Codice documento: MFP-GTB-100058-CCGT-05

Progetto di modifica della Centrale Termoelettrica di Monfalcone (GO): ID_VIP 5071
Riscontro alle richieste integrazioni - Allegato D
Integrazioni in materia di emissioni acustiche

EMISSIONE					
00	22/02/2021	Integrazioni per iter autorizzativo	M. Bravi	C. De Masi	G. Monteforte
REV	DATA	DESCRIZIONE	REDAZIONE	VERIFICA	APPROVAZIONE

Figura 2-2: Ubicazione punti di misura campagna di monitoraggio ottobre 2020 (Centrale spenta)

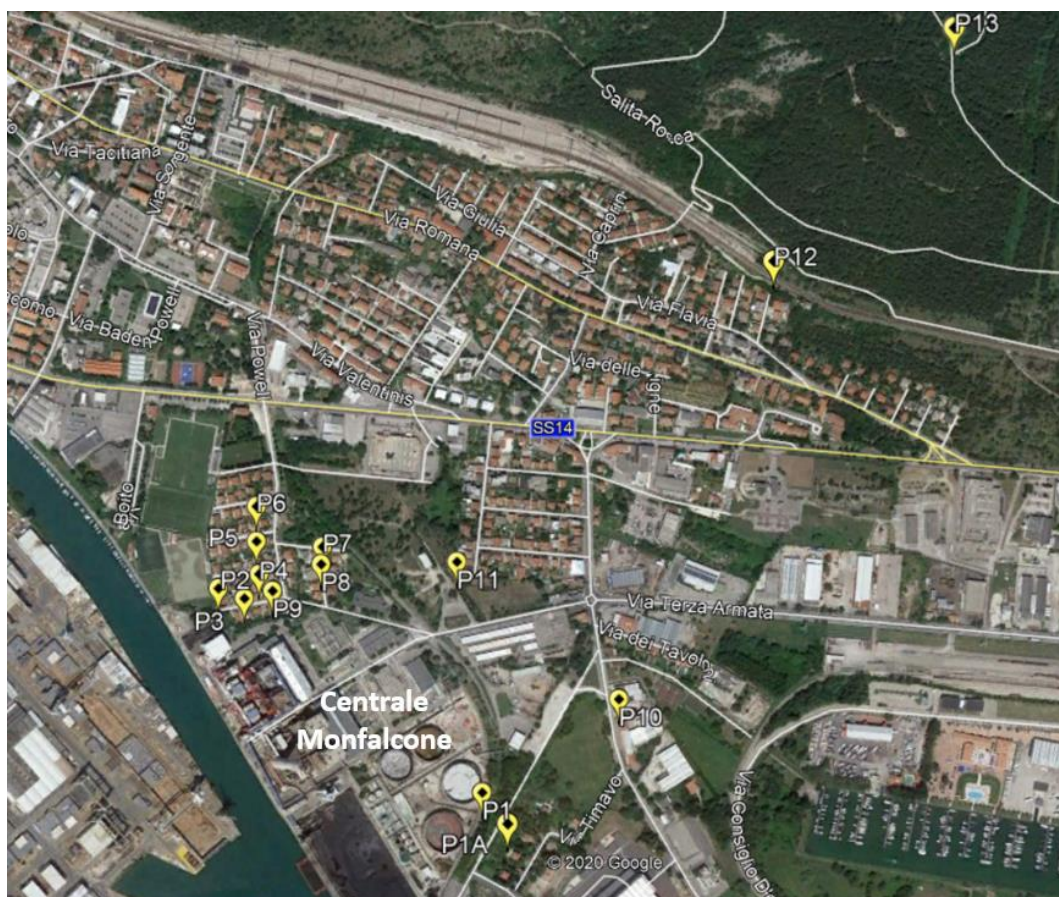
Riguardo alla verifica del limite differenziale acustico in ambiente abitativo, necessitano inoltre chiarimenti sulla caratterizzazione del livello di rumore ambientale (LA) e, nello specifico, del rumore residuo (LR). Non appare, infatti, chiaro se trattasi del rumore presente nella zona senza l'attività dei nuovi impianti ovvero del rumore con o senza gli impianti esistenti all'epoca (2016).

La campagna è stata eseguita, oltre che nei precedenti punti di monitoraggio definiti con gli Enti, anche in alcuni punti aggiuntivi, di seguito descritti ed ubicati come riportato nella Figura 2-2:

Nel mese di ottobre 2020 è stato possibile eseguire una nuova campagna di monitoraggio del clima acustico ante - operam con gli impianti attuali non in esercizio.

- **P1A**, aggiuntivo rispetto al punto P1 (alla recinzione dell'impianto) ubicato proprio in corrispondenza dei primi recettori abitativi (R1A, B, C), anche al fine di avere la situazione più simile al clima acustico reale in questa posizione più critica in quanto caratterizzata da ricettori più prossimi ai nuovi impianti;
- **P10** e **P11** (anche al fine di rispondere alle richieste di cui al *Punto 18* delle Integrazioni delle Regione Friuli Venezia Giulia allo SIA presentato): ubicati rispettivamente in corrispondenza di un altro gruppo di abitazioni poste nella zona Nord – Est dell'impianto, a circa 150 m, e di un recettore posto a circa 200 m ad Est dalla recinzione dell'impianto e corrispondente ad un Istituto di Formazione Professionale.

- **P12**: ubicato in corrispondenza del perimetro del Parco Comunale del Carso- Monfalconese e dell'IBA 166 posti a Nord della Centrale;
- **P13**: ubicato in corrispondenza del perimetro del sito EUAP 0983 "Riserva naturale dei Laghi di Doberdò e Pietrarossa" e rappresentativo anche del clima acustico presente in corrispondenza dei Siti ZPS-IT3341002 ZSC-IT3340006.

Figura 5-5: Mappa delle curve di isolivello del rumore - Fase di esercizio Configurazione CCGT

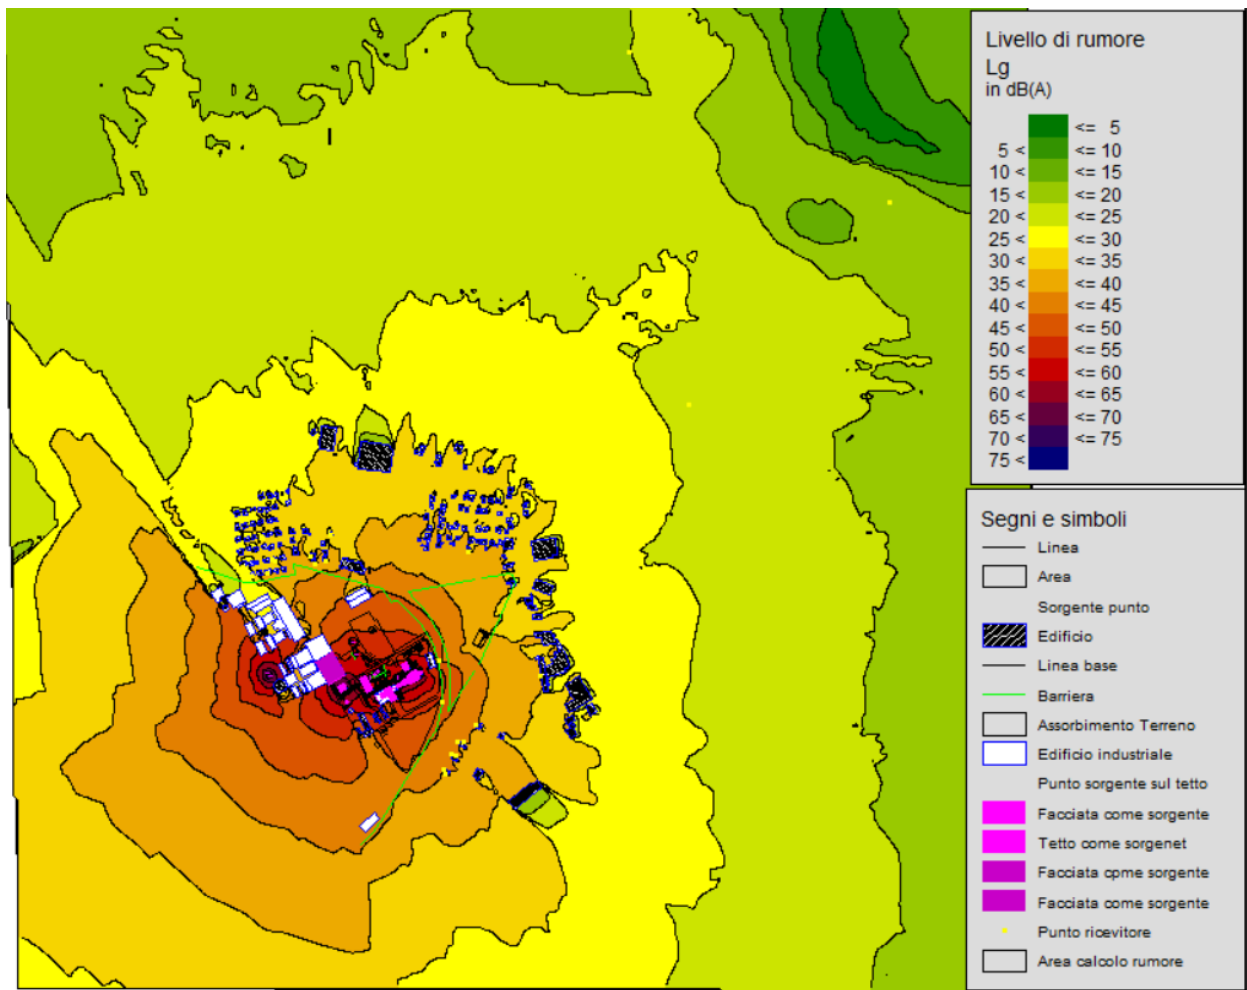
Riguardo all'impatto acustico, in riferimento a quanto illustrato nel SIA (documento classificato MFP-GTB-100044-CCGT-01 revisione 0) e nell'Allegato D "Studio previsionale di impatto acustico" (classificato MFP-GTB-100044-CCGT-05 revisione 0) e dalle analisi delle osservazioni della Regione Friuli Venezia Giulia, si ritiene necessario integrare la documentazione fornita con la verifica dei livelli di emissione sonora almeno in corrispondenza dei recettori più prossimi alla centrale, con particolare riferimento a quelli codificati R1A, R1B, R1C, e di un ricettore abitativo trascurato nelle analisi e posto leggermente più a sud del ricettore R1A, nonché dei ricettori R2, R3 (risultato critico per il superamento dei valori limite di immissione assoluta nel periodo notturno) R9 R8, R7, R11.

Per entrambe le configurazioni, si può notare come il livello di pressione sonora globale risulti sempre inferiore ai valori limite di immissione previsti dalla zonizzazione acustica comunale ed anche il limite differenziale viene sempre rispettato sia nel periodo diurno che notturno.

Anche i limiti di emissione (generati dal solo funzionamento dell'impianto) vengono sempre rispettati in ogni punto.
